Fundering/riolering
Geplande toestand

Tenderstraat 16
9000 Gent

plan
13/21

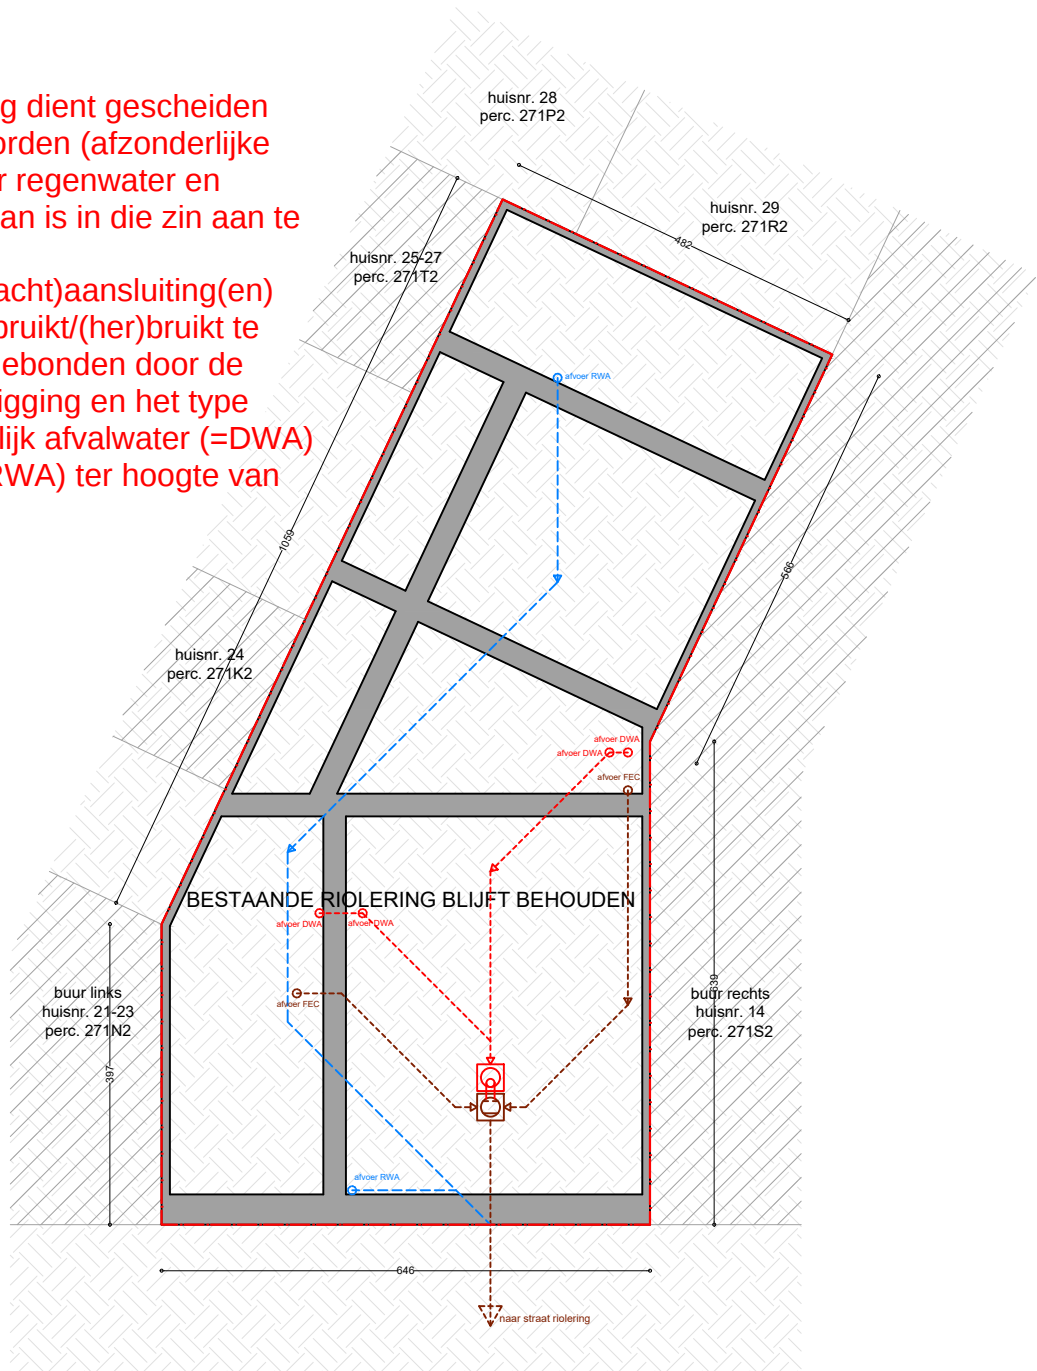
De interne riolering dient gescheiden aangesloten te worden (afzonderlijke aansluitingen voor regenwater en afvalwater), het plan is in die zin aan te passen;
De aanwezige (wacht)aansluiting(en) dienen steeds gebruikt/(her)bruikt te worden. Je bent gebonden door de locatie, de diepteligging en het type aansluiting, namelijk afvalwater (=DWA) of regenwater (=RWA) ter hoogte van de rooilijn.
